泊髭電所 (1,2号炉)

原子炉設置許可申請書

添付書類の主な補正(案)

(添付書類六-3及び六-5 関係)

第 3.2.17 図 黒松内低地帯の主要リニアメント位置図

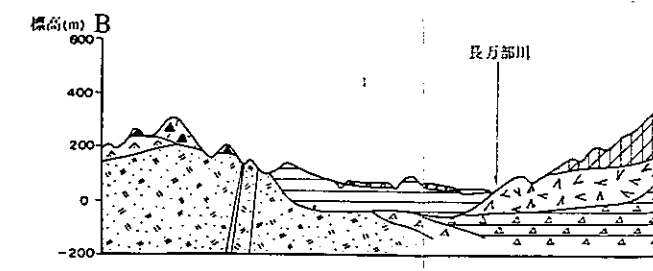
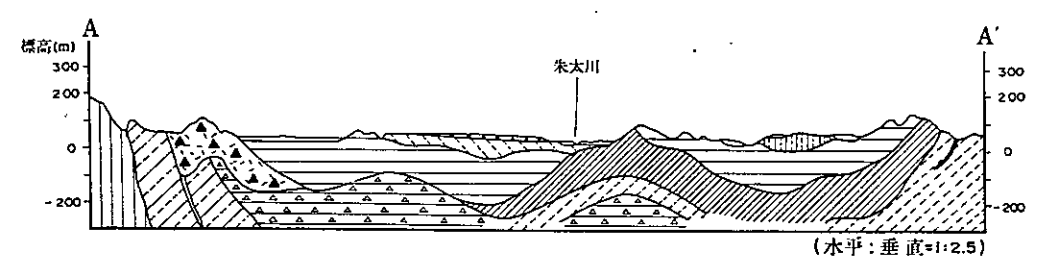
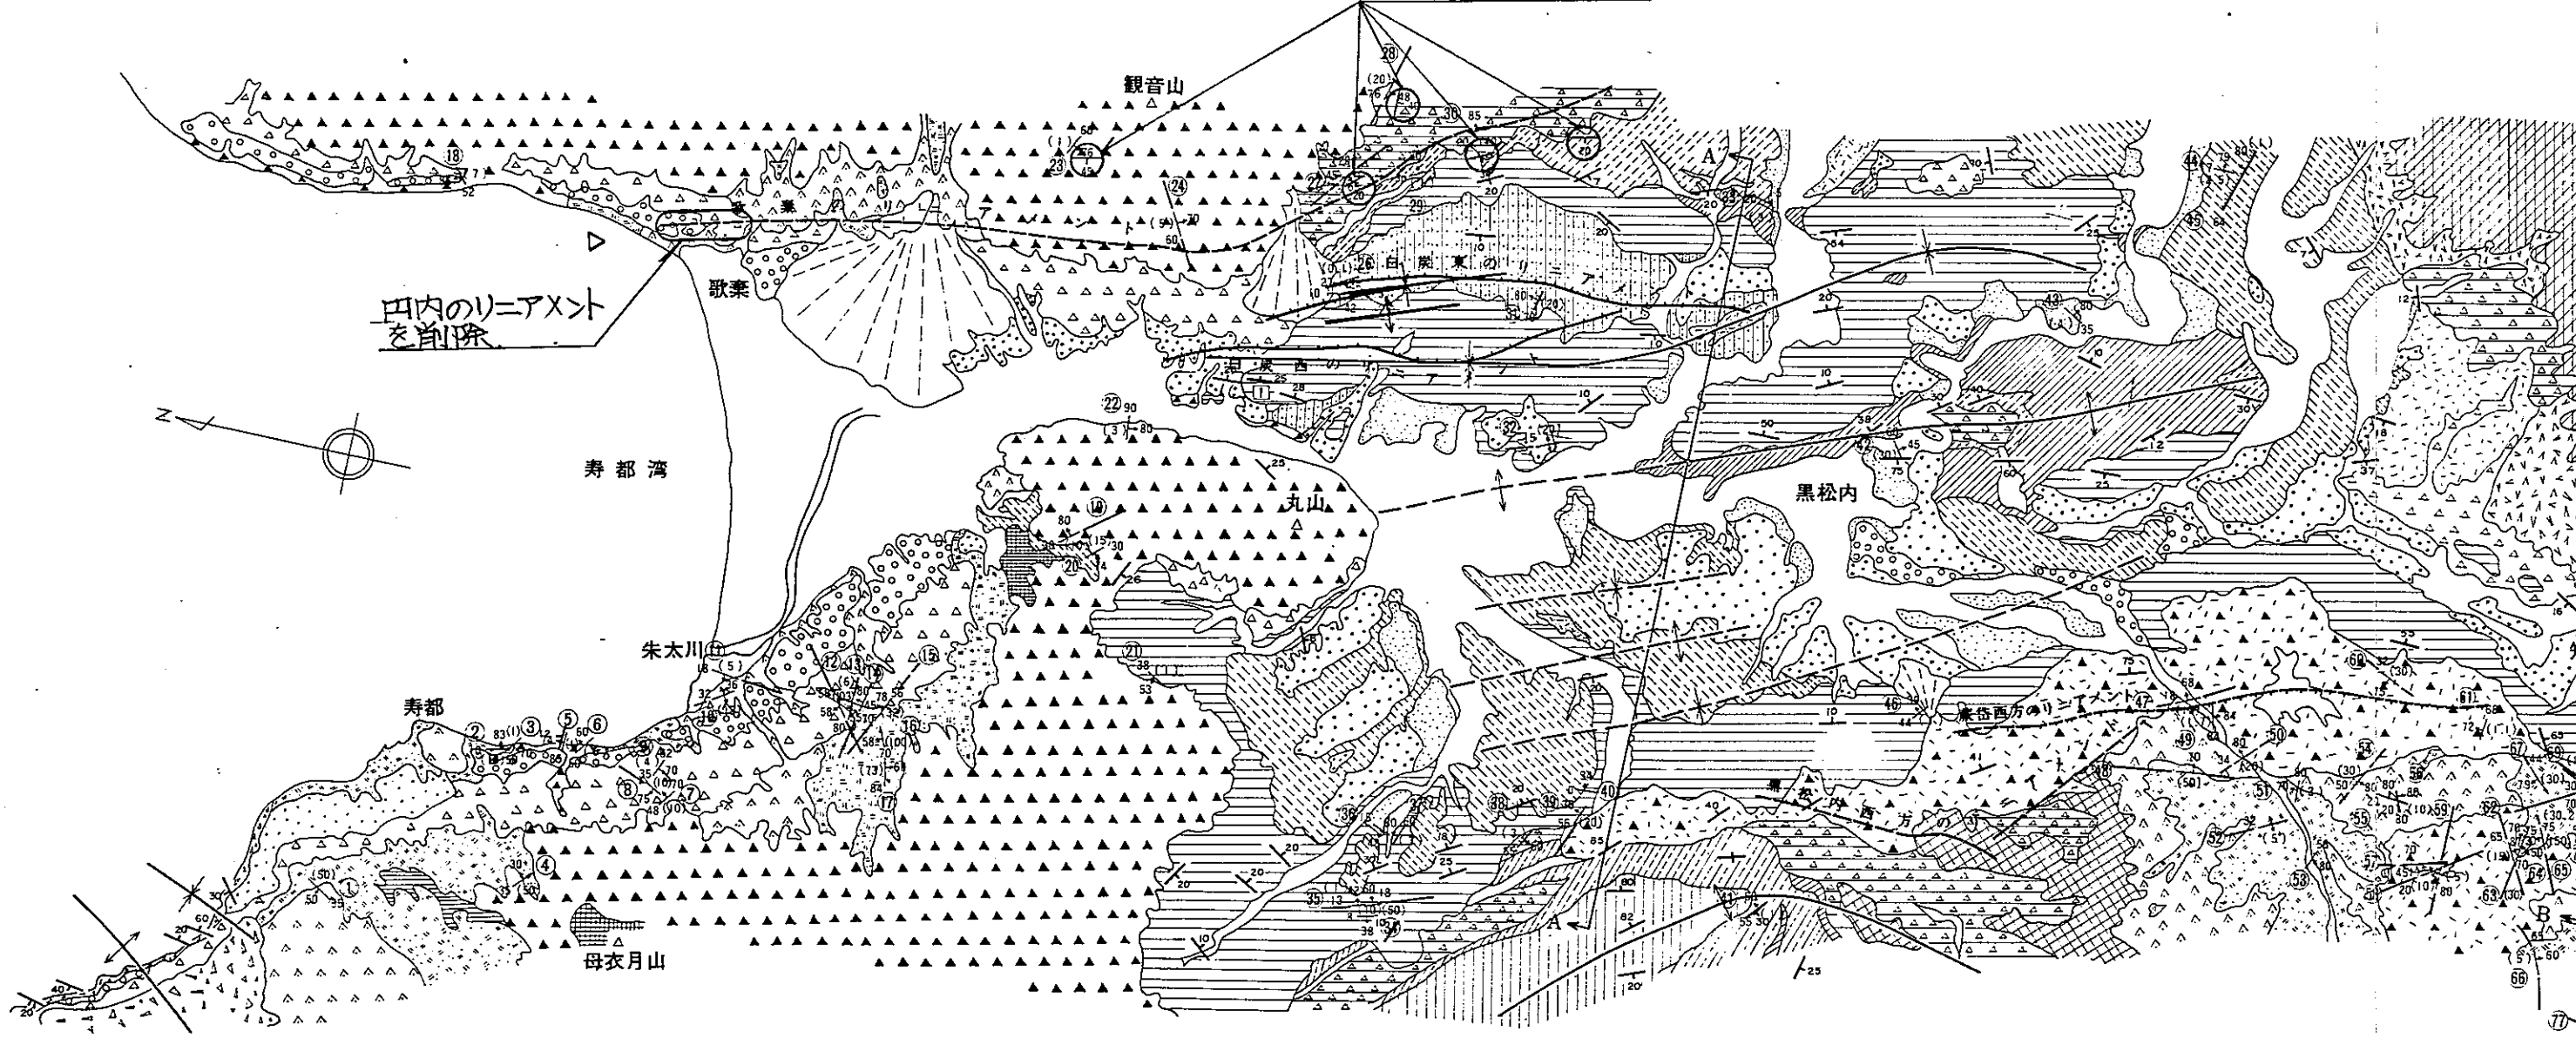
田内のリアクト
を削除

頁	行	補 正 前	補 正 後
*6 3 137		第 3. 4. 3 表(5) 岩石試験結果 (岩種・岩盤分類別)	別紙 5 に変更する。
*6 3 140		第 3. 4. 5 表 岩盤変形・支持力試験結果	別紙 6 に変更する。
*6 3 144		第 3. 4. 10 表 断層内物質の物理試験結果	別紙 7 に変更する。
*6 3 148		第 3. 4. 14 表 原子炉建屋背後斜面 岩盤変形試験結果	別紙 8 に変更する。
*6 3 161		第 3. 2. 8 図 発足のリニアメント周辺の地質図	別紙 9 に変更する。
*6 3 164		第 3. 2. 11 図 発足のリニアメント周辺のボーリング地質断面図	別紙 10 に変更する。
*6 3 170		第 3. 2. 17 図 黒松内低地帯の主なリニアメント位置図	別紙 11 に変更する。
*6 3 171		第 3. 2. 18 図 黒松内低地帯の地質図	別紙 12 に変更する。

第 3.2.18 図 黒松内低地帯の地質図

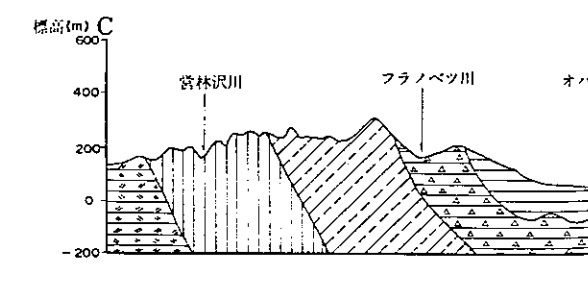
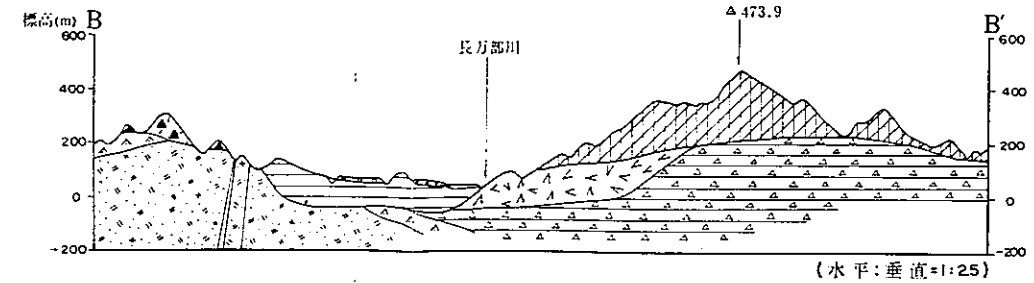
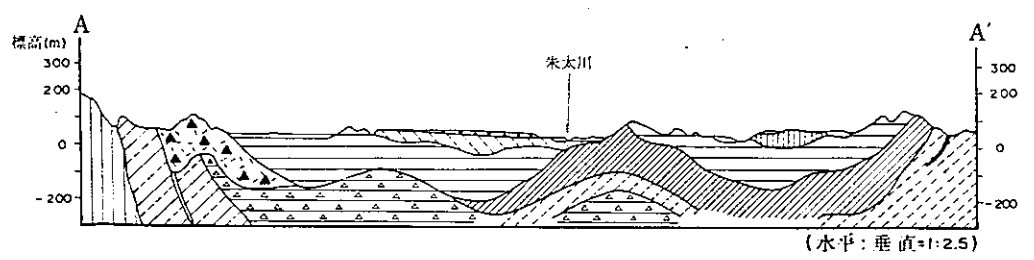
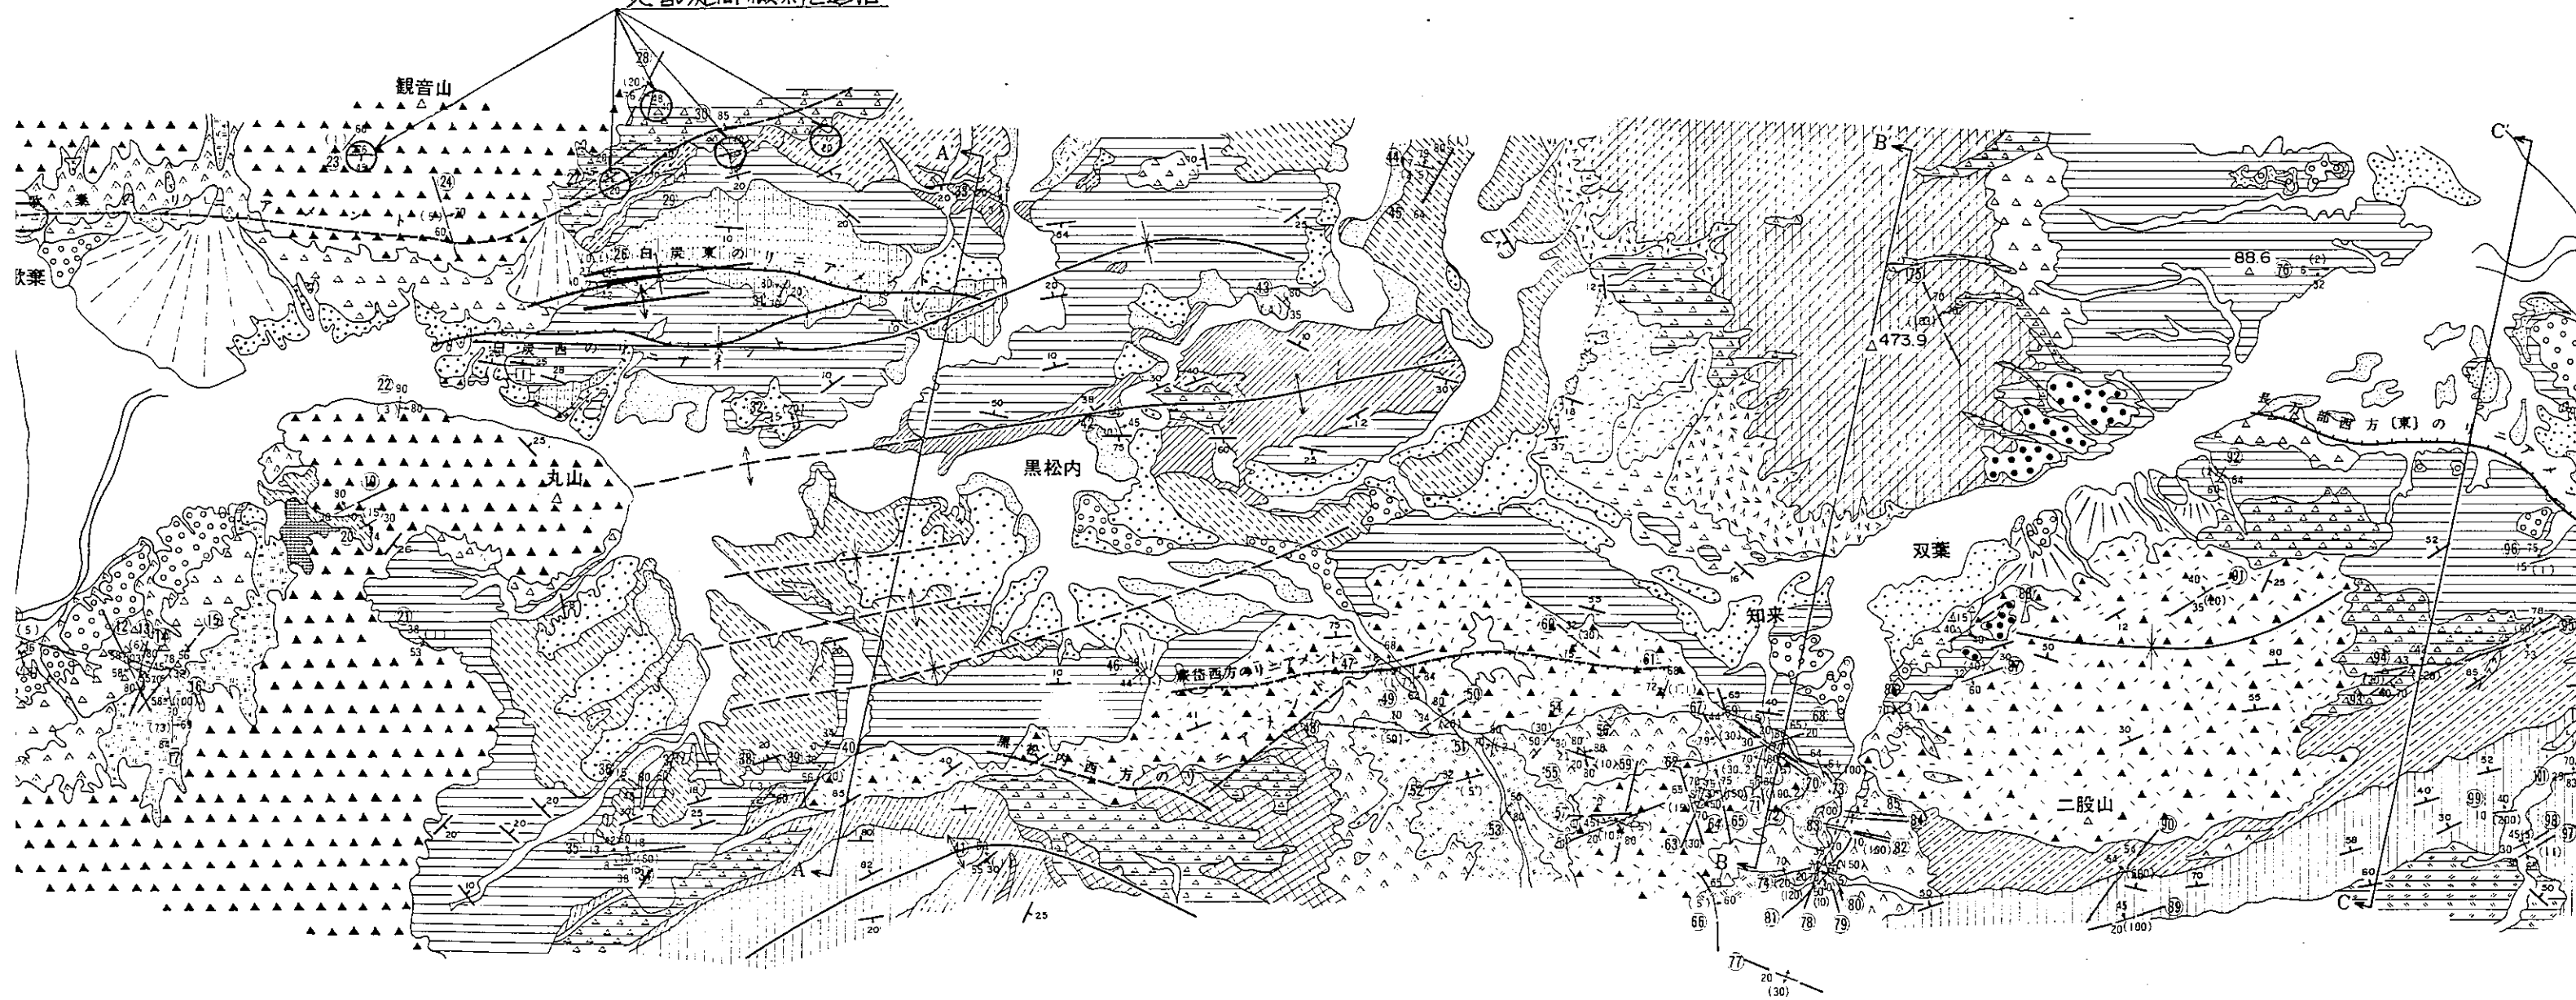
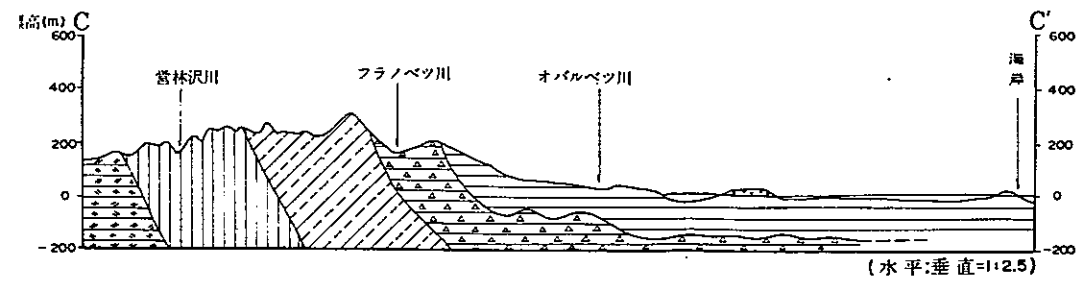
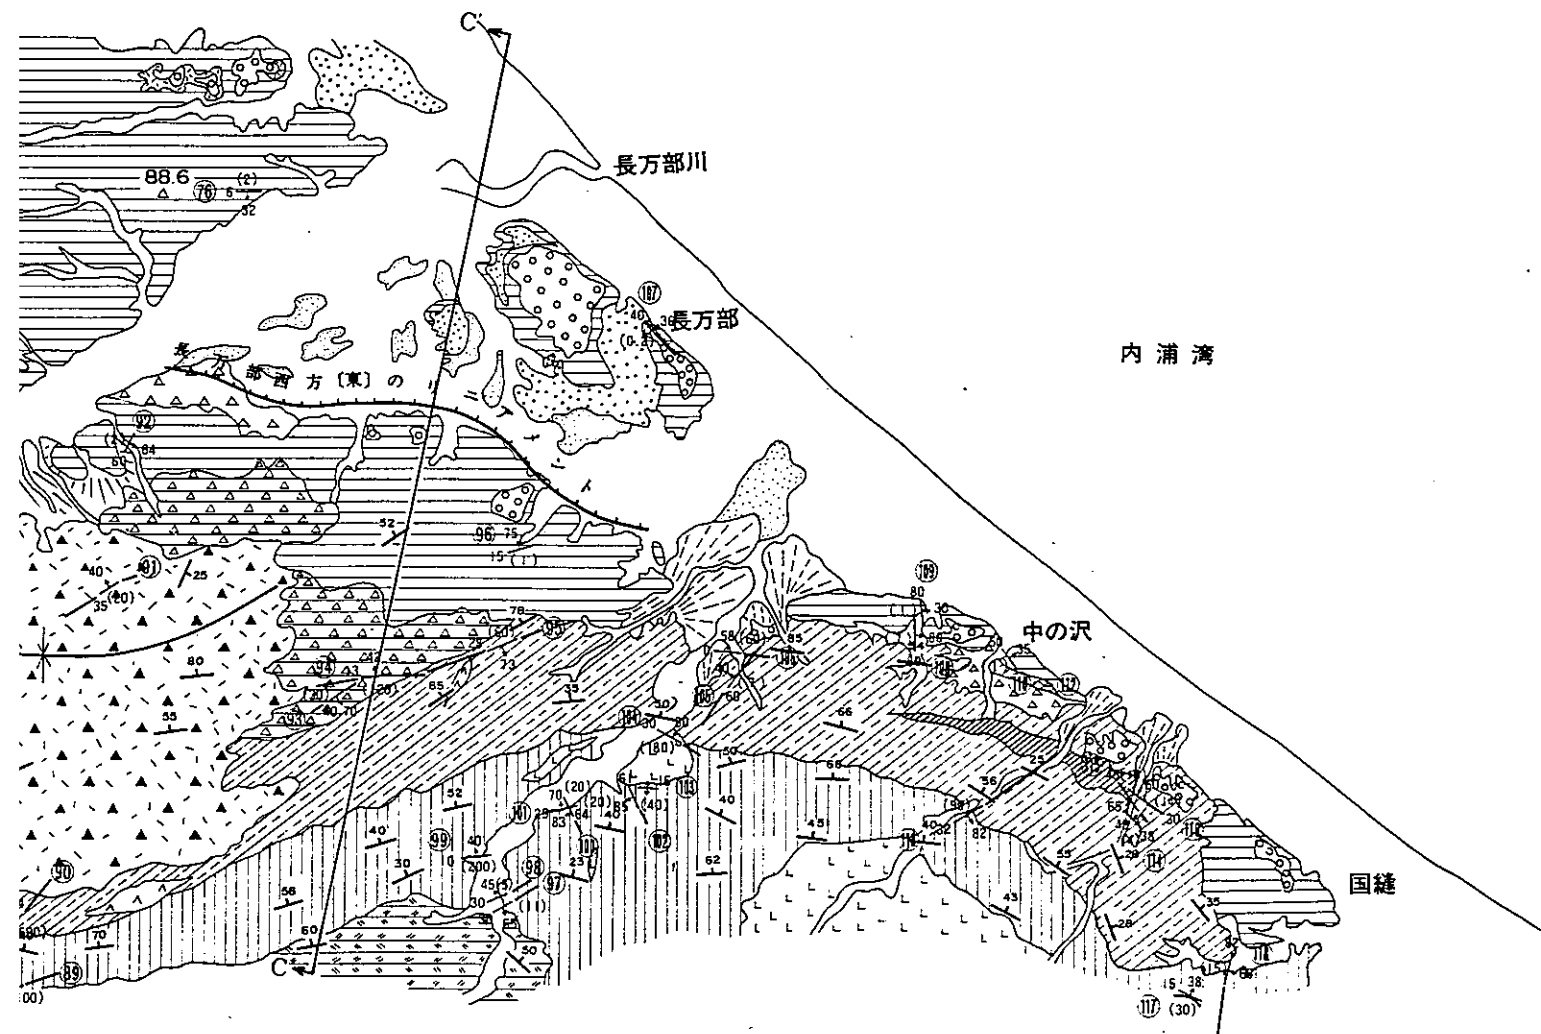
地層の走向・傾斜を追加

地層の走向・傾斜を追加
